Projeto GREENH2ATLANTIC (GH2A), em Sines e projetos associados

AIA N.º 3712

Apreciação da exposição apresentada em sede de audiência prévia sobre a proposta de Declaração de Impacte Ambiental

Figura 1 – Planta de Ordenamento – Planta de Síntese do PDM de Sines (Solução Base)

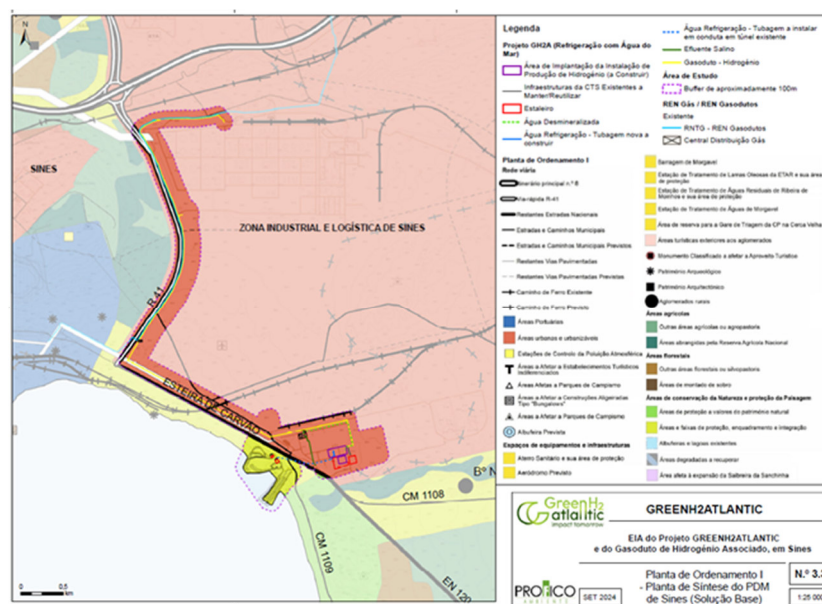
O proponente refere que o projeto GH2A não interfere com áreas afetas à RAN, pelo que considera que a redação do ponto 4 deverá ser a seguinte:

Após nova consulta às peças desenhadas do EIA, em particular dos desenhos 3.3 e 3.11 do Volume 4 da Parte 2, é possível verificar que a área de estudo (ou seja, a área de projeto com um *buffer* de 100 m aproximadamente) não interfere com áreas abrangidas pela Reserva Agrícola Nacional, quer para a Solução Base (Fig. 1) como para a Solução Alternativa do Projeto (Fig. 2).

Assim e atendendo a que o projeto (Solução Base e Solução Alternativa) não interfere com áreas abrangidas pela Reserva Agrícola Nacional (RAN), a proposta do proponente merece acolhimento pelo que a redação desta disposição passou a constar na versão final da DIA nos seguintes termos:

4. Parecer favorável da REN - Redes Energéticas Nacionais, S.A. relativo à não necessidade de manter a área de servidão em torno dos pórticos da antiga CTS (atualmente sem tensão). Uma eventual manutenção da área de servidão em causa implicará proceder ao ajuste do layout do projeto GH2A.

Figura 4. Localização do habitat 3170* charcos temporários mediterrânicos

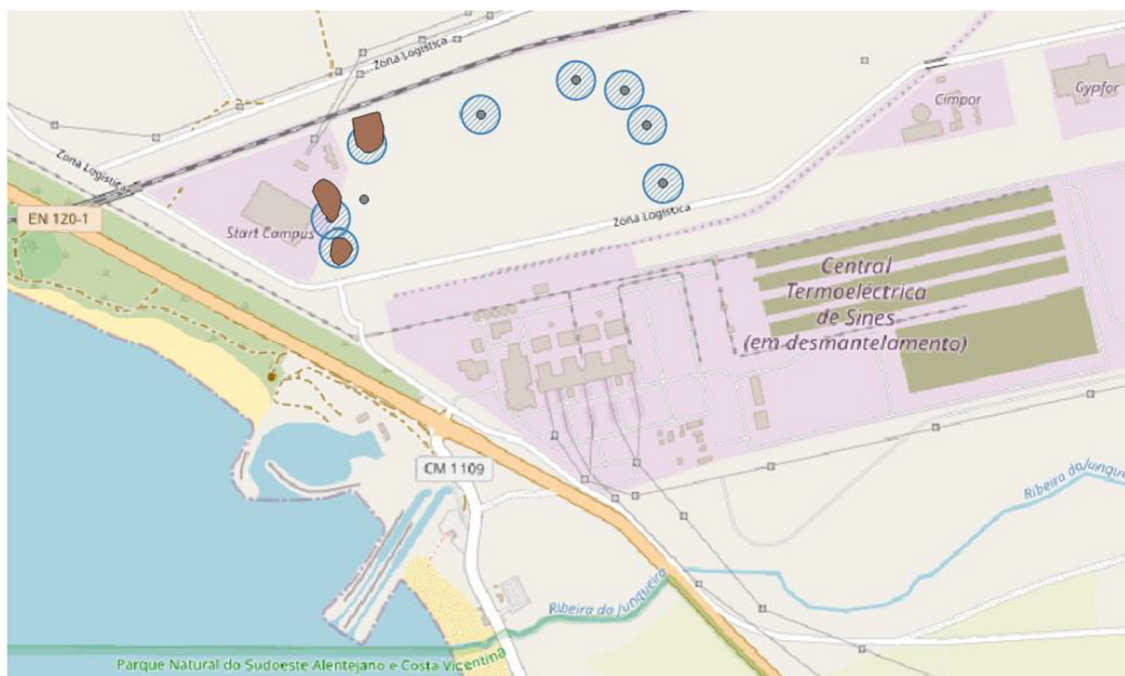
O proponente refere que, de acordo com os levantamentos realizados no EIA, na área de implantação do projeto não ocorrem áreas de habitat 3170* pelo que não se prevê qualquer afetação deste habitat pelo projeto GH2A.

Assim, considera que a proposta de Plano de Recuperação e Salvaguarda do habitat 3170* não deverá ser da responsabilidade da HYTLANTIC, uma vez que o projeto a implementar não afetará nenhuma área deste habitat.

Tendo em conta o exposto, o proponente propõe que o Elemento n.º 17 seja eliminado da redação final da DIA.

O EIA refere expressamente que “no extremo norte da área de estudo da central, ocorre uma mancha do habitat de interesse comunitário 3170* - Charcos temporários mediterrânicos (habitat considerado prioritário para a conservação)”, numa zona que “se encontra ocupada por acácias”. Esta ocorrência é corroborada pela cartografia recente do Plano de Gestão da ZEC Costa Sudoeste, e pelos levantamentos do Projeto Life Charcos (Fig. 4).

Face a esta realidade, e atendendo à degradação identificada, considerou-se que o projeto de execução deveria contemplar:

- um Plano de controlo e irradicação de espécies exóticas;
- um Plano de recuperação e salvaguarda do habitat 3170* - Charcos temporários mediterrânicos.

Assim, considerando-se válida e pertinente esta disposição, a mesma manteve-se na versão final da DIA.

Figura 6 – Sobreposição do projeto do GH2A e gasoduto associado (opcional) com o Plano de Urbanização da ZILS - Zonamento (Solução Base)

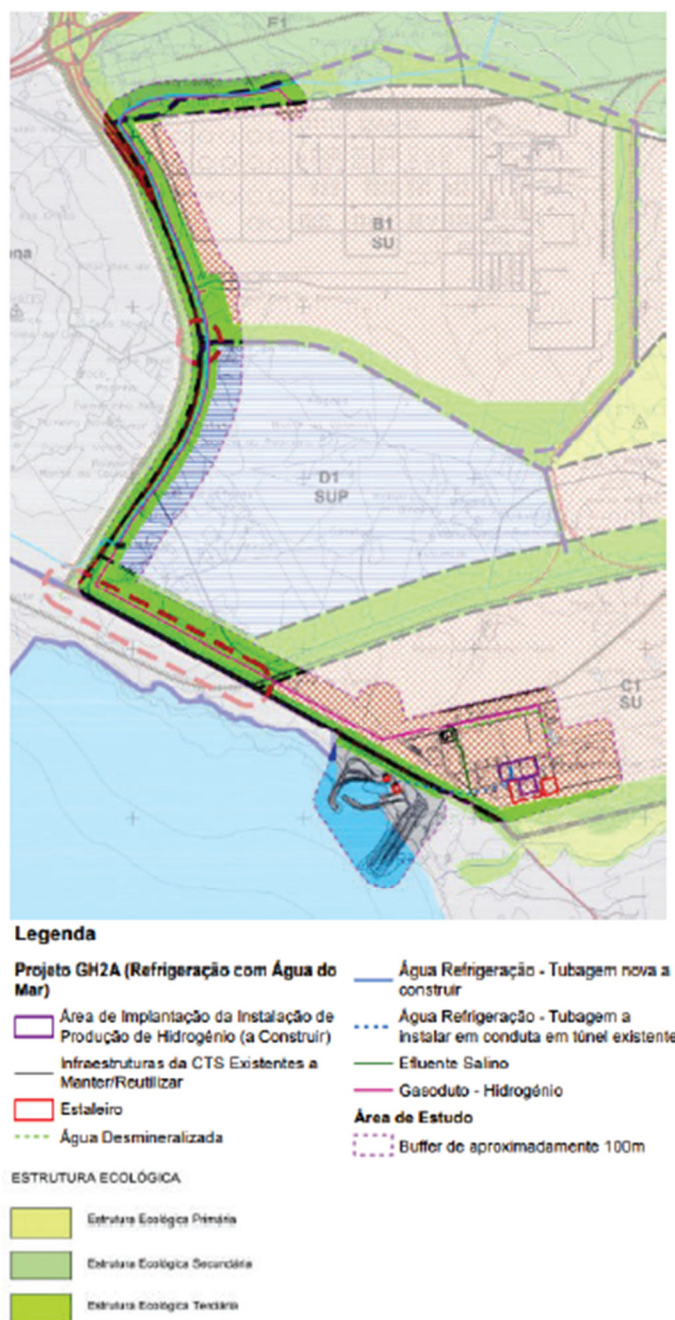
O proponente alega que no Aditamento 02 ao EIA, datado de janeiro de 2025, foi comunicado pela HYTLANTIC que a Galp confirmou que a entrega do hidrogénio será feita pelo lado Sul da Refinaria (Nó 2') (vide Figura 5). Considera por isso que o projeto não irá sobrepor-se à “Estrutura ecológica secundária”, uma vez que esta sobreposição ocorre apenas no troço norte que não será construído.

Na Figura 6, o proponente refere que é possível visualizar a sobreposição do projeto do GH2A e gasoduto associado (opcional) com o Plano de Urbanização da ZILS – Zonamento.

4. Compatibilizar o projeto com a qualificação do solo prevista no PUZILS, dado que se verificam sobreposições da instalação do gasoduto dedicado com: áreas de “Solo urbano industrial e de produção energética” (unidade de execução C1), com o qual é compatível, ~~de~~ e “Estrutura ecológica terciária”, compatível, desde que não prejudique a compartimentação visual da paisagem. ~~e “Estrutura ecológica secundária” (num troço~~

A proposta de redação alternativa apresentada pelo proponente merece acolhimento, pelo que esta disposição passou a constar na versão final da DIA nos seguintes termos:

4.Compatibilizar o projeto com a qualificação do solo prevista no PUZILS, dado que se verificam sobreposições da instalação do gasoduto dedicado com: áreas de “Solo urbano industrial e de produção energética” (unidade de execução C1), com o qual é compatível e “Estrutura ecológica terciária”, compatível, desde que não prejudique a compartimentação visual da paisagem
